# VYSVĚTLENÍ ZADÁVACÍ DOKUMENTACE Č. 2

**Stavební úpravy stávající přístavby a spojovacího krčku, základní škola, ul. Komenského č.p. 11, Ústí nad Orlicí**

Město Ústí nad Orlicí

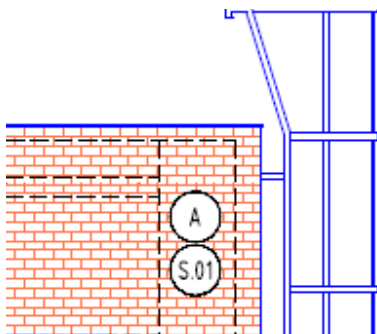
Předpokládáme, že platným požadavkem je cementovláknitá fasádní deska, jak je uvedeno ve výkaze. Skutečně požadujete cementovláknité desky lepit?

Dotaz byl zodpověděn v rámci předchozího Vysvětlení zadávací dokumentace č.1. Na stavbě budou použity desky fasádní z hliníkových kompozitních panelů tl. 5,0 mm. Desky budou lepeny. Ve VV bylo již upraveno. Nutno ocenit kompletní systém od výrobce.
